改善箇所説明図

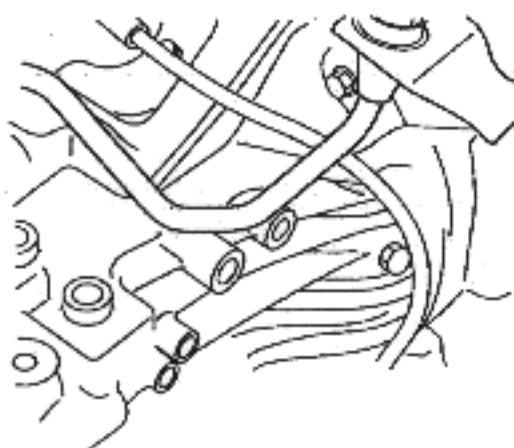
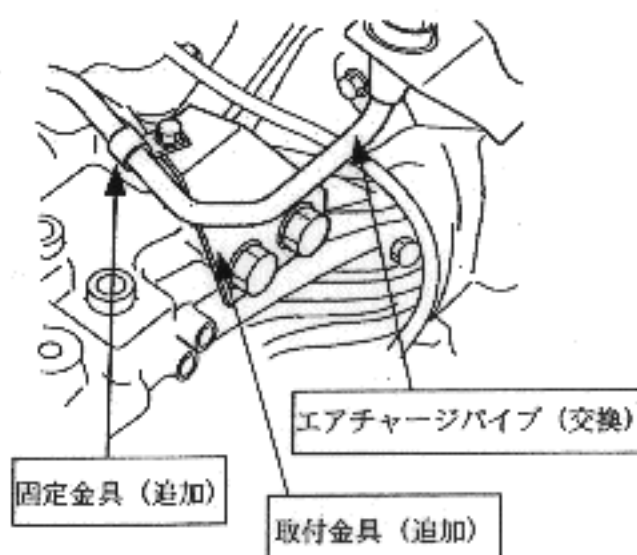
改善前

改善後

改善の内容：全車両、当該パイプに取付金具及び固定金具を追加するとともに、パイプを良品と交換する。
 識別：チャージパイプ中央部に黄色ペイントを塗布する。
